**Verslag huishoudelijke elektrische installatie op laagspanning en zeer lage spanning****Algemeen:**

Referentie: 005-20260216-03	Datum controle: 16/02/2026
Keurder: 005

Eigenaar: Geert	EAN-code: 541449206000386202
Adres installatie: Koning Leopoldlaan 149, 3920 - Lommel	Nummer teller(s): Sag3200277355
Distributienetbeheerder installatie: Fluvius	
Datum uitvoering installatie:	☒ Vóór 01/10/1981 ☐ Tussen 01/10/1981 en 01/06/2020 ☐ Vanaf 01/06/2020
Type:	☒ Wooneenheid ☐ Niet-huishoudelijk ☐ PV ☐ Batterij ☐ Laadpaal

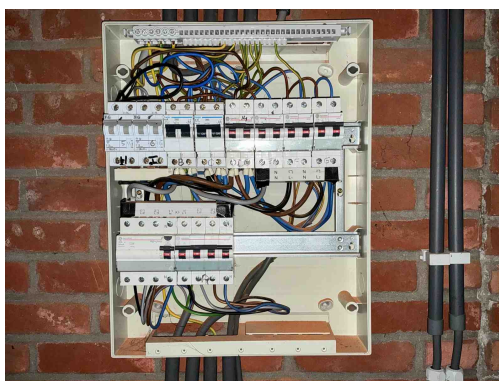
B06 - Het elektrisch verdeelbord heeft niet de minimale beschermingsgraad IPXX-B in een gewone ruimte (Boek 1: 4.2.2.3).
Opmerking: Bord 1 en 2

B17 - De voedingsspanning is niet op elk bord vermeld (Boek 1: 3.1.3.3).
Opmerking: Bord 1 en 2

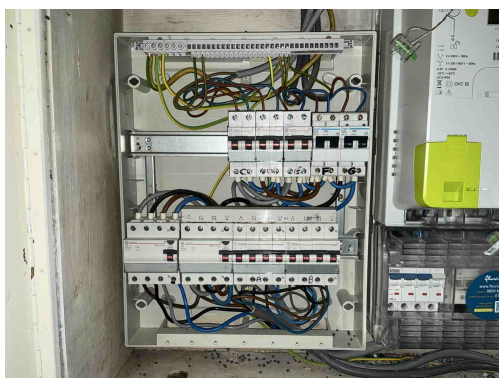
D04 - De hoofddifferentieelstroominrichting is niet verzegelbaar (Boek 1: 4.2.4.3).

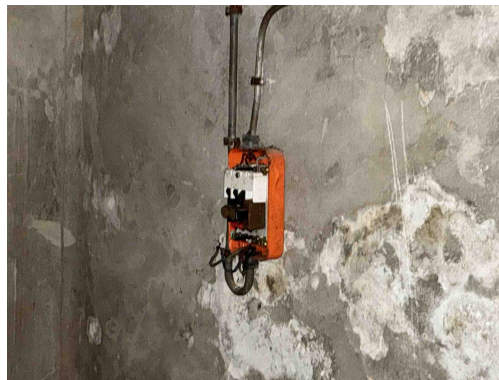
D04 - De hoofddifferentieelstroominrichting is niet verzegelbaar (Boek 1: 4.2.4.3).

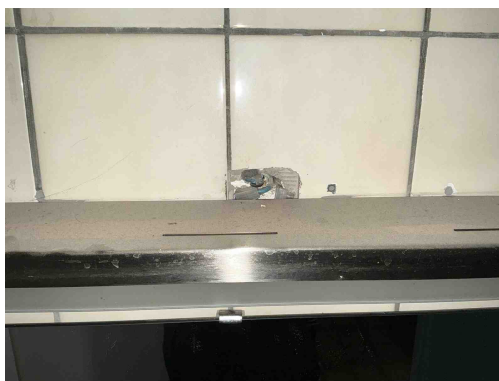
C30 - De deksels van de aftakdoos/aftakdozen ontbreken (Boek 1: 4.2.2.1, 5.2.6.1).

Opmerking: Kelder

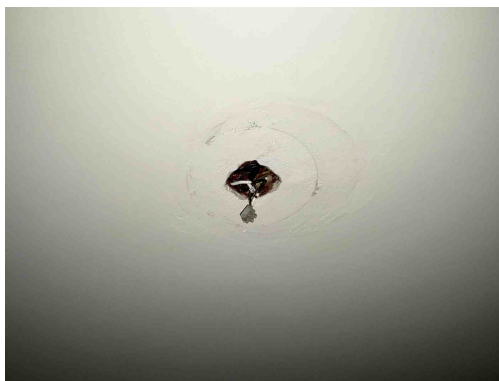
C21 - Het gebruik van geleiders van het type VOB, zonder bijkomende afscherming is niet toegestaan (Boek 1: 5.2.9.6).
Opmerking: Kelder aftakdoos, badkamer spiegel lamp, keuken 1, slpk2, slpk3, slpk 4, hal 1ste, badkamer 1ste, kot buiten, garage achter

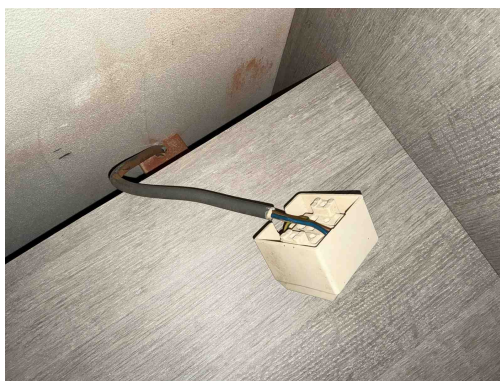
C35 - Er zijn doorverbindingen gemaakt met lusterklemmen; er kon niet aangetoond worden dat deze klemmen geschikt zijn voor de aanwezige spanning, stroom en draadsectie en dat ze "CE" zijn (Boek 1: 1.4.2.1.).
Opmerking: Slpk 2, slpk 3, slpk 4, keuken, badkamer 1ste, kot buiten

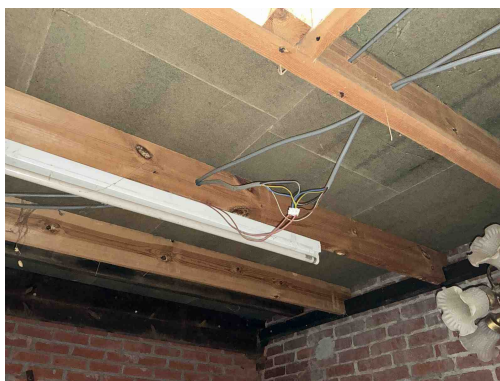
T10 - Bepaalde contactdozen en/of schakelaars zijn niet degelijk bevestigd (Boek 1: 1.4.1.3).
Opmerking: Keuken 1

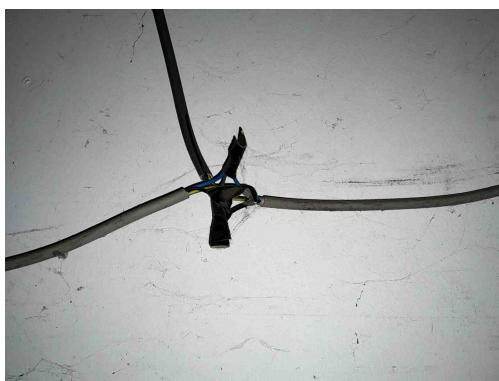
C21 - Het gebruik van geleiders van het type VOB, zonder bijkomende afscherming is niet toegestaan (Boek 1: 5.2.9.6).
Opmerking: Kelder aftakdoos, badkamer spiegel lamp, keuken 1, slpk2, slpk3, slpk 4, hal 1ste, badkamer 1ste, kot buiten, garage achter

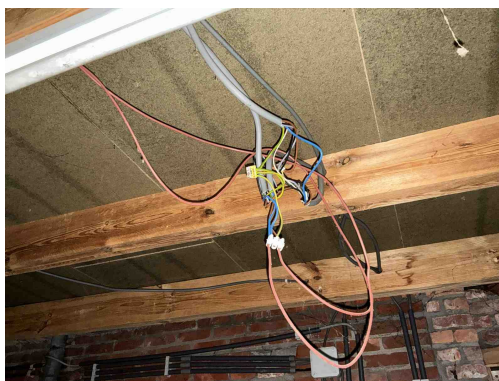
C21 - Het gebruik van geleiders van het type VOB, zonder bijkomende afscherming is niet toegestaan (Boek 1: 5.2.9.6).
Opmerking: Kelder aftakdoos, badkamer spiegel lamp, keuken 1, slpk2, slpk3, slpk 4, hal 1ste, badkamer 1ste, kot buiten, garage achter

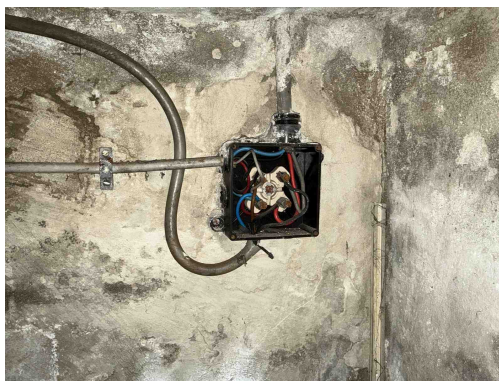
C21 - Het gebruik van geleiders van het type VOB, zonder bijkomende afscherming is niet toegestaan (Boek 1: 5.2.9.6).
Opmerking: Kelder aftakdoos, badkamer spiegel lamp, keuken 1, slpk2, slpk3, slpk 4, hal 1ste, badkamer 1ste, kot buiten, garage achter

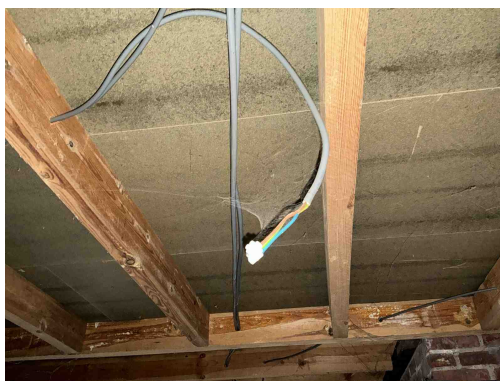
T02 - Gevaar voor rechtstreekse aanraking: genaakbare delen onder spanning (Boek 1: 4.2.2).
Opmerking: Aftakdoos kelder

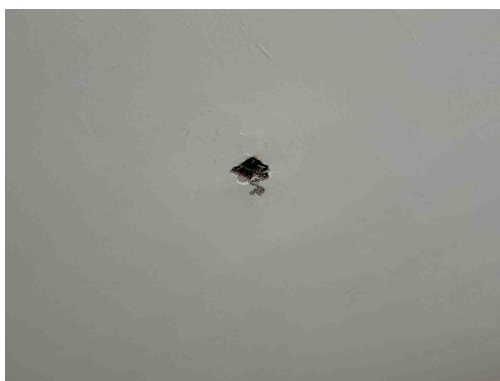
C21 - Het gebruik van geleiders van het type VOB, zonder bijkomende afscherming is niet toegestaan (Boek 1: 5.2.9.6).
Opmerking: Kelder aftakdoos, badkamer spiegel lamp, keuken 1, slpk2, slpk3, slpk 4, hal 1ste, badkamer 1ste, kot buiten, garage achter

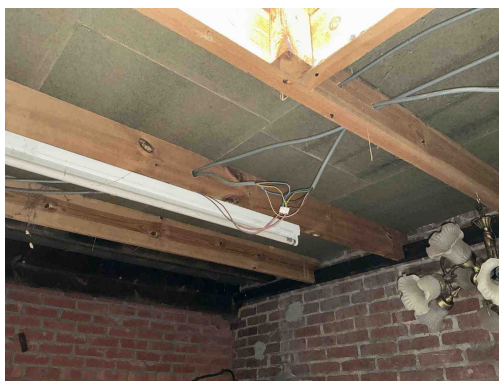
C35 - Er zijn doorverbindingen gemaakt met lusterklemmen; er kon niet aangetoond worden dat deze klemmen geschikt zijn voor de aanwezige spanning, stroom en draadsectie en dat ze "CE" zijn (Boek 1: 1.4.2.1.).
Opmerking: Slpk 2, slpk 3, slpk 4, keuken, badkamer 1ste, kot buiten

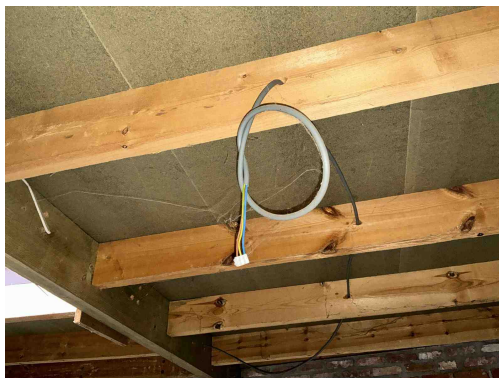
C35 - Er zijn doorverbindingen gemaakt met lusterklemmen; er kon niet aangetoond worden dat deze klemmen geschikt zijn voor de aanwezige spanning, stroom en draadsectie en dat ze "CE" zijn (Boek 1: 1.4.2.1.).

Opmerking: Slpk 2, slpk 3, slpk 4, keuken, badkamer 1ste, kot buiten

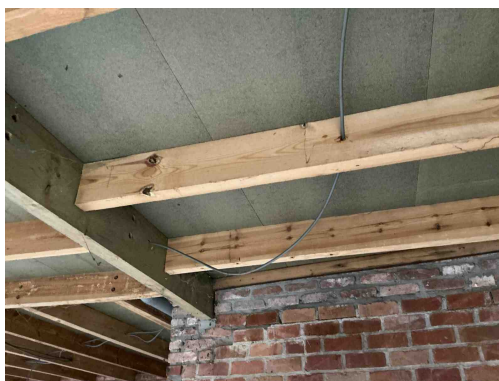
C35 - Er zijn doorverbindingen gemaakt met lusterklemmen; er kon niet aangetoond worden dat deze klemmen geschikt zijn voor de aanwezige spanning, stroom en draadsectie en dat ze "CE" zijn (Boek 1: 1.4.2.1.).

Opmerking: Slpk 2, slpk 3, slpk 4, keuken, badkamer 1ste, kot buiten

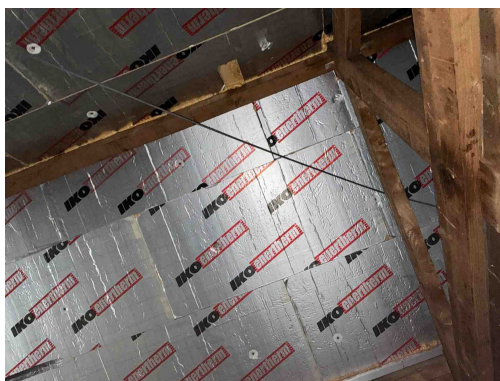
C13 - Onvoldoende bevestiging van de leiding(en) (Boek 1: 5.2.9.5).
Opmerking: Zolder, buiten oprit, kot buiten, garage achter

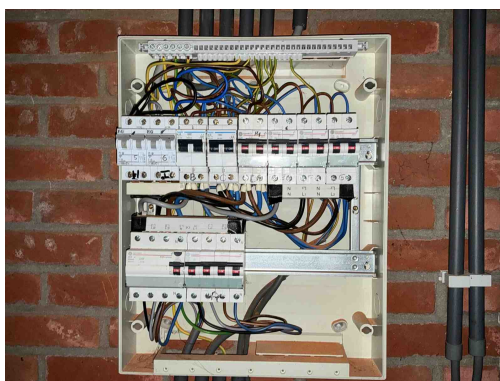
C13 - Onvoldoende bevestiging van de leiding(en) (Boek 1: 5.2.9.5).
Opmerking: Zolder, buiten oprit, kot buiten, garage achter
